***INTEGRAZIONI ISTRUTTORIA VIA
CDED 41: ACCESSIBILITÀ CANTIERE CI04***

***NODO STRADALE E AUTOSTRADALE DI GENOVA
ADEGUAMENTO DEL SISTEMA A7 – A10 – A12***

PROGETTO DEFINITIVO

***ESTRATTO INTERVENTI DI VIABILITÀ PROGRAMMATI
NELLA DELEGAZIONE ZONA DI CORNIGLIANO***

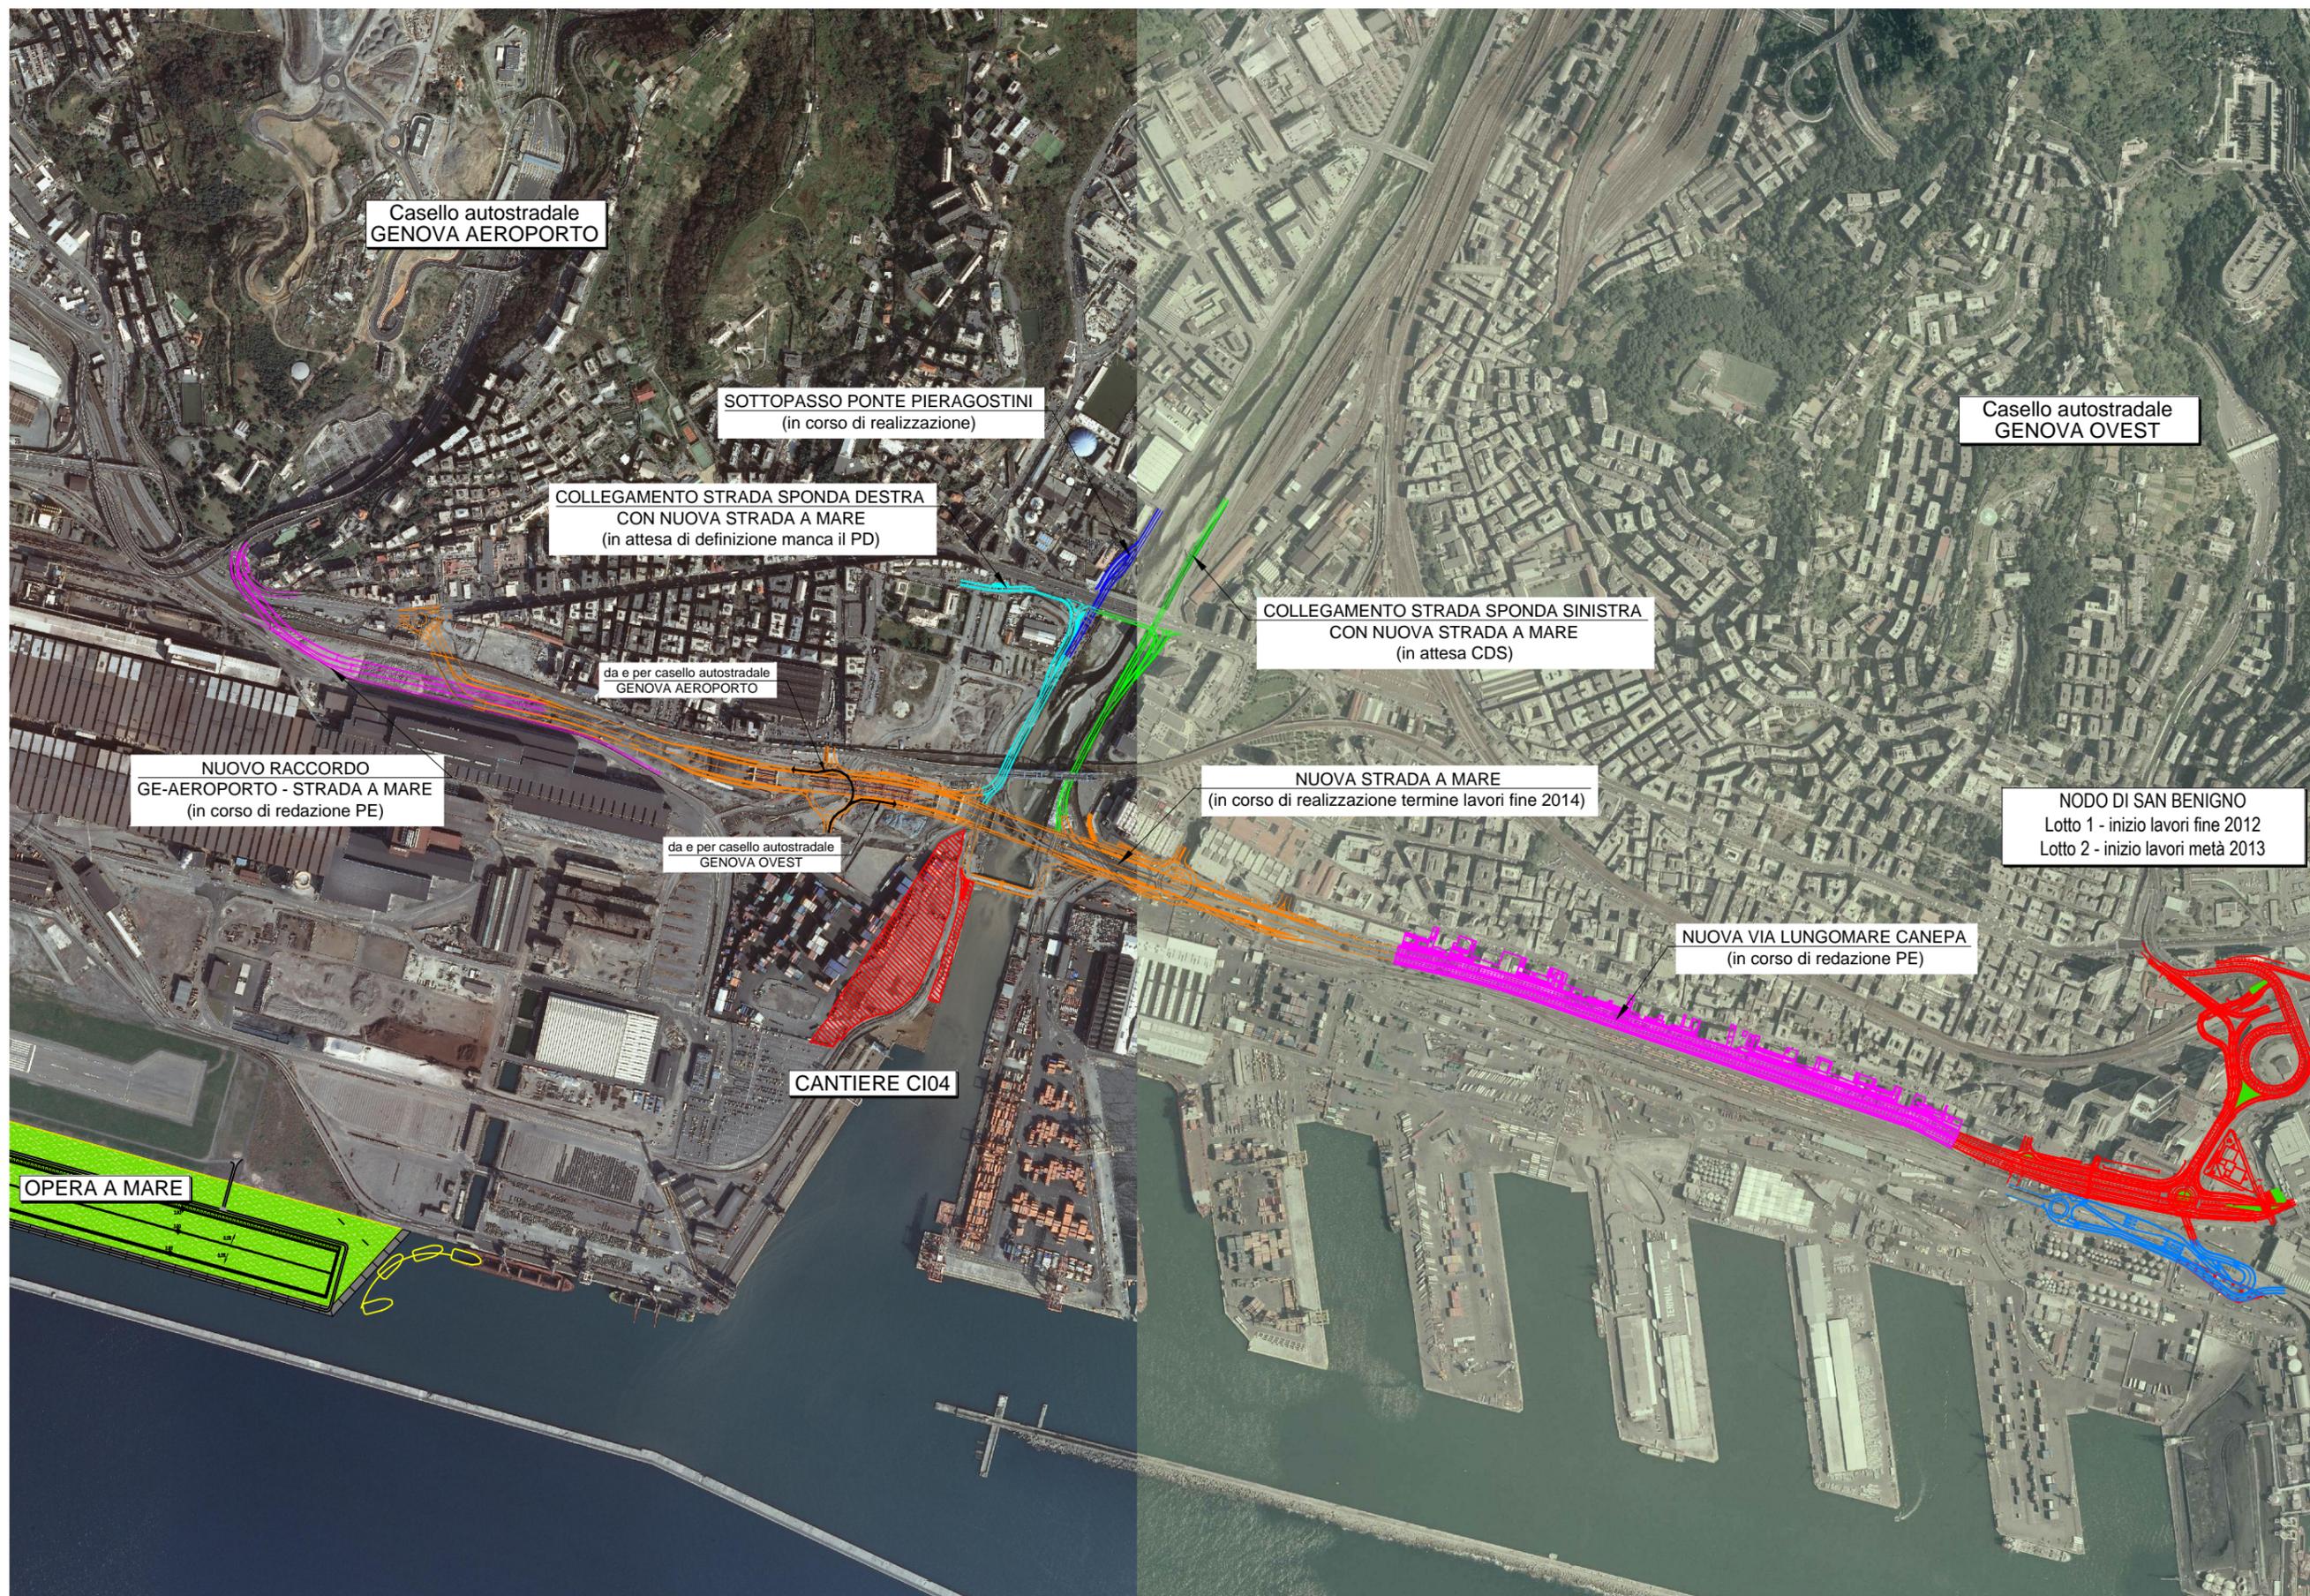
- *“se il raccordo fra la strada a mare e lo svincolo autostradale di GE Aeroporto non fosse stato nel frattempo realizzato, l'unica possibilità di accesso all'area di cantiere per tutti i mezzi provenienti da ponente sarebbe via Cornigliano, chiaramente inadatta a questo scopo e da lungo tempo vietata al transito dei veicoli pesanti, per cui il proponente dovrebbe farsi carico di realizzare il raccordo viario in questione prima di avviare i trasporti di smarino”* (punto 6.56a);

- *“analogamente si suggerisce che l'area di cantiere possa essere collegata ai due rami della viabilità del Polcevera, verso nord attraverso il ponte provvisorio in corso di costruzione e da nord attraverso il sottopasso del ponte Pieragostini in corso di completamento, con l'avvertenza però che tale sottovia non è adatto per i veicoli eccezionali, come quelli previsti per il trasporto delle frese, per cui nel caso sarebbe indispensabile realizzare la prevista rampa di raccordo con il piano viario del ponte Pieragostini. Per quanto riguarda invece il raccordo verso nord, in linea teorica il piano di cantierizzazione non lo considera necessaria, dato che tutti i percorsi di cantiere dovrebbero passare sull'autostrada, per cui si suggerisce di valutare l'opportunità di considerare questo percorso come un possibile diversivo utile a conferire una maggiore flessibilità all'intero sistema”* (punto 6.56b).

Il Progetto Definitivo pubblicato non prevede il transito dei veicoli lungo Via Cornigliano in quanto le attuali rampe autostradali del casello di Genova Aeroporto sono già collegate con Piazza Savio e conseguentemente con il nuovo tracciato della futura Strada a Mare.

Tutti i veicoli da e per il Cantiere Industriale CI 04 non interferiranno quindi con la viabilità locale del quartiere.

Inoltre, quando esposto nel punto 6.56b delle osservazioni della Regione Liguria è contrario all'impostazione progettuale con cui è stata concepita tutta la cantierizzazione per i lavori di costruzione della Gronda; viene, pertanto, confermata la viabilità prevista nel Progetto Definitivo, ritenendo meno impattante l'utilizzo della rete autostradale rispetto a quella urbana.
